Bund/Länder-Arbeitsgemeinschaft Immissionsschutz (LAI)

Vollzugsfragen zur TA Luft

UMK-Umlaufbeschluss XX/2025

Fassung vom XX.XX.2025

5.2.7.1 i.V.m 5.2.5 – Einstufung von organischen CMR-Stoffgemischen nach TA Luft

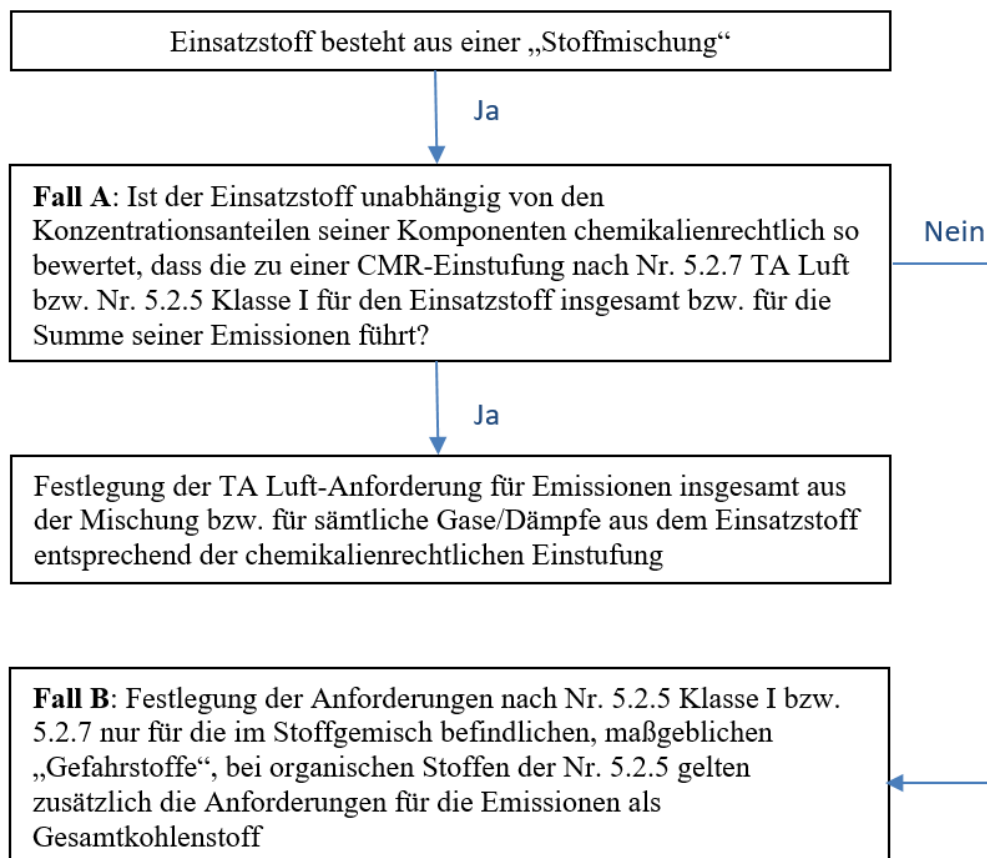
Frage:

Wie erfolgt die Einstufung von organischen Stoffgemischen nach TA Luft, bei denen die Mischung insgesamt nach Chemikalienrecht als CMR-Stoff eingestuft wurde? Müssen die Dämpfe dann insgesamt als karzinogen gemäß Nr. 5.2.7.1.1 bewertet werden oder bezieht sich diese Bewertung nur auf den für die Einstufung des gesamten Gemisches auslösenden CMR-Stoff?

Antwort:

Insofern muss die Frage für verschiedene Stoffgemische im Einzelfall entsprechend des folgenden Schemas betrachtet werden.
